11938 ENMIENDAS propuestas por el Consejo de Cooperación Aduanera a los anexos 4 y 5 del Convenio Aduanero sobre Contenedores, hecho en Ginebra el 2 de diciembre de 1972, comunicadas por el Secretario general de las Naciones Unidas el 8 de diciembre de 1981.

Enmiendas a los anexos 4 y 5 del Convenio Aduanero sobre Contenedores, 1972

Croquis número 2 a)

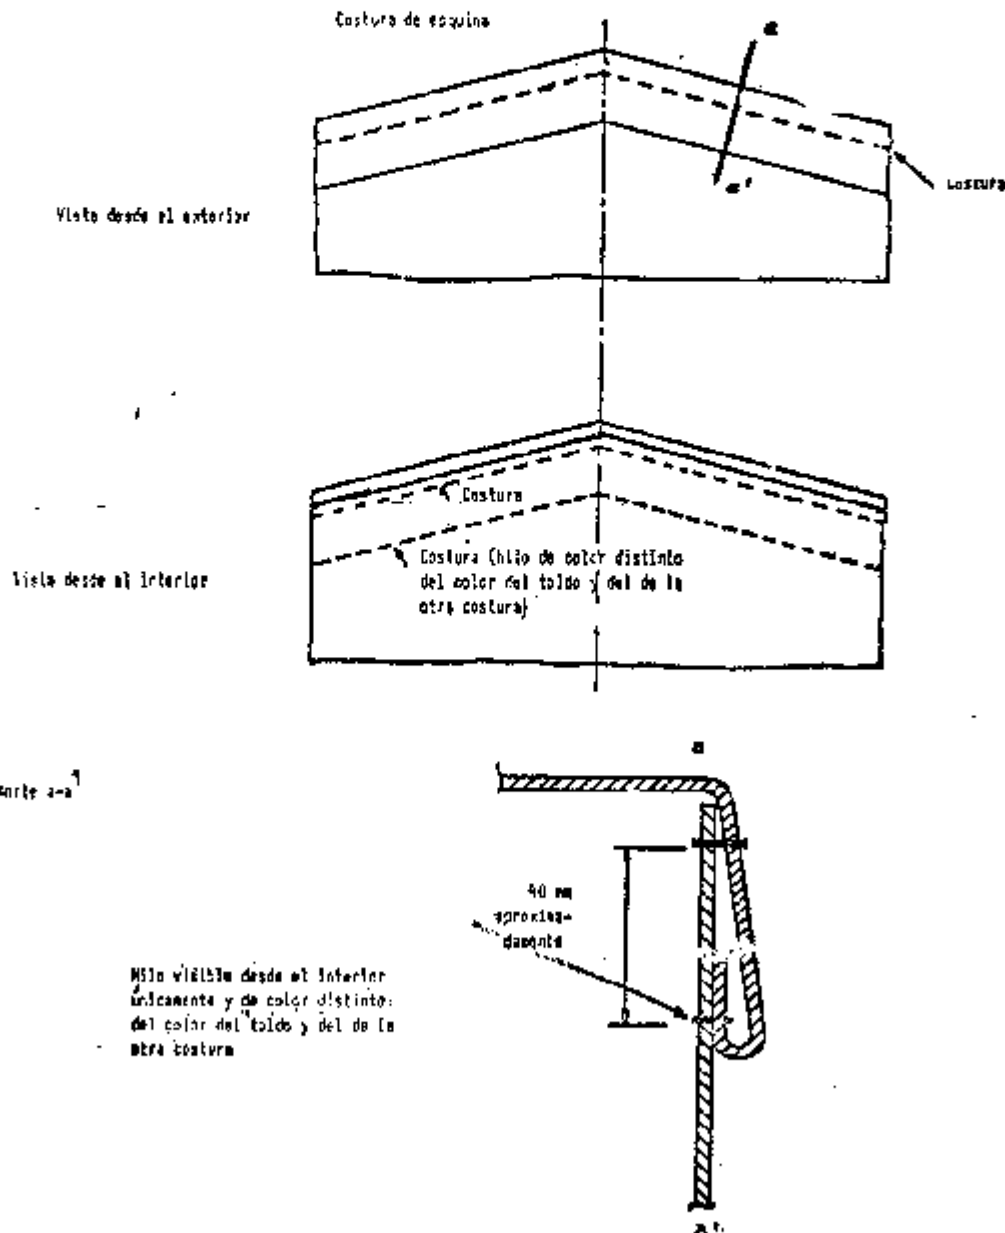
Enmiéndese la segunda frase para leerla como sigue:

«Estas costuras se harán de conformidad con el croquis número 1 adjunto al presente Reglamento; sin embargo, cuando en el caso de determinadas partes del toldo (por ejemplo, bandas y esquinas reforzadas) no sea posible unir esas piezas de este modo, bastará plegar al borde de la parte superior y hacer las costuras según los croquis números 2 ó 2 a) adjuntos al presente Reglamento.»

Introdúzcase un nuevo croquis número 2 a) en el anexo 4 adjunto en anexo).

ANEXO 4
Croquis número 4

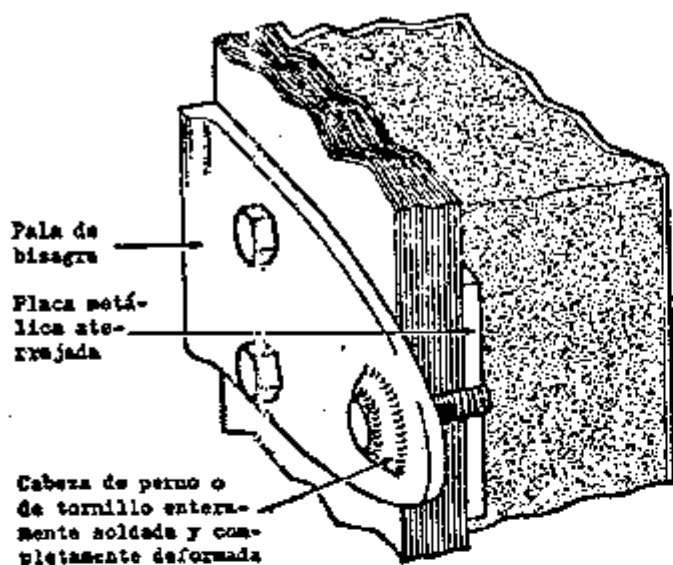
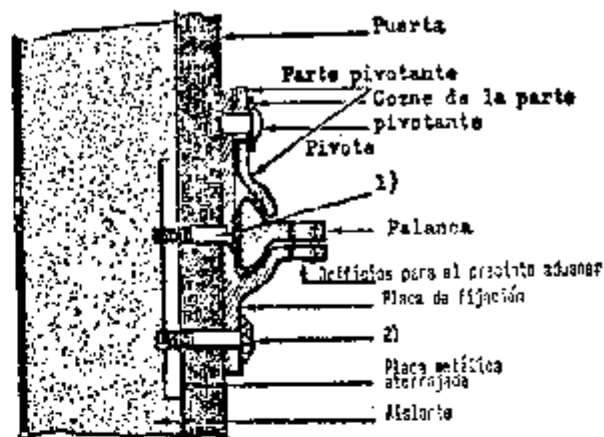
Introdúzcase un nuevo apartado c) a la nota explicativa 4.2.1.b).1, como sigue:

«Excepcionalmente y sólo en el caso de los contenedores isotermos, el dispositivo para la colocación del precinto adua-

nero, las bisagras y las demás piezas cuya remoción pudiera dar acceso al interior del contenedor o a espacios en los que se podrían ocultarse mercancías pueden ser fijadas a las puertas de dichos contenedores mediante pernos y tornillos colocados desde el exterior, pero que no reúnan los demás requisitos establecidos en el apartado a) de la nota explicativa 4.2.1.a), a condición:

i) De que las puntas de los pernos o tornillos queden fijadas en una placa perforada o en un dispositivo semejante montado detrás del panel o los paneles exteriores de la puerta.

ii) De que las cabezas de un número adecuado de esos pernos o tornillos estén soldadas al dispositivo para la colocación del precinto aduanero, a las bisagras, etc., de tal manera que estén completamente deformadas y que no puedan quitarse esos pernos o tornillos sin dejar huellas visibles (véase croquis número 4 adjunto al presente anexo).

El término «contenedores isotermos» debe interpretarse como que se aplica a los contenedores frigoríficos e isotérmicos.»

Introdúzcase un nuevo croquis número 4 en el anexo 6 (adjunto en anexo).

Croquis número 5

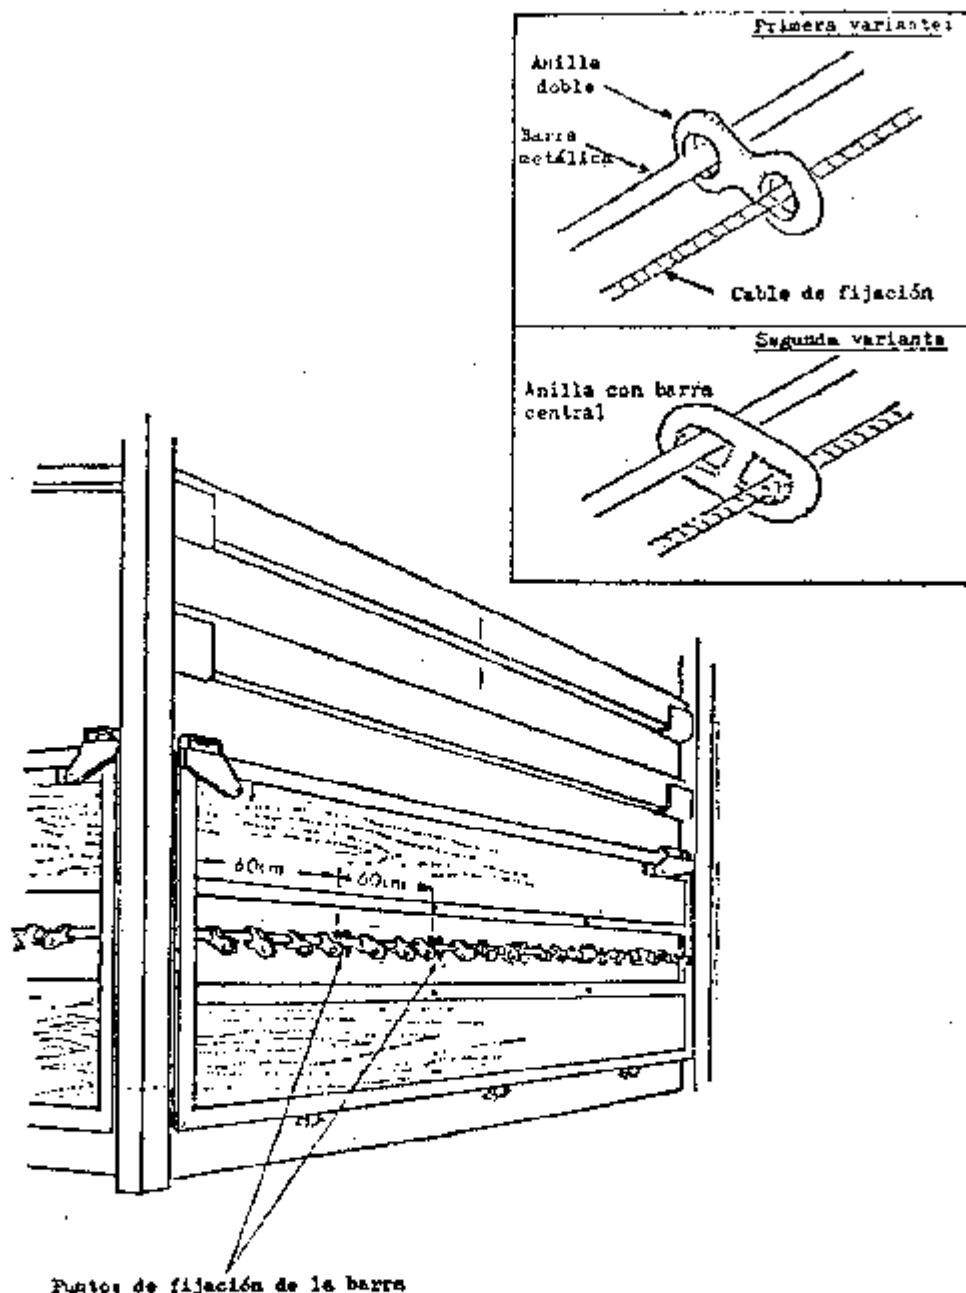
Introdúzcase una nueva nota explicativa 4.4.6.a) 2, como sigue:

«Párrafo 6 a) iii). Contenedores entoldados con anillas corredizas.

4.4.6.a) 2 Para los efectos del presente párrafo son aceptables las anillas metálicas de sujeción que se deslicen a lo largo de barras también metálicas fijadas a los contenedores (véase el croquis número 5 adjunto al presente anexo) siempre que:

a) Las barras estén fijadas al contenedor a intervalos de 50 centímetros como máximo y de forma tal que no puedan desmontarse y colocarse nuevamente sin dejar huellas visibles.

b) Las anillas sean dobles y estén dotadas de una barra central y sean de una pieza sin soldadura.

c) El toldo esté sujeto al contenedor de modo que satisfaga estrictamente las condiciones establecidas en el anexo 4, artículo 1, a), del presente Convenio.»

Incláyase un nuevo croquis número 5 a) en el anexo 6 (adjunto en anexo).
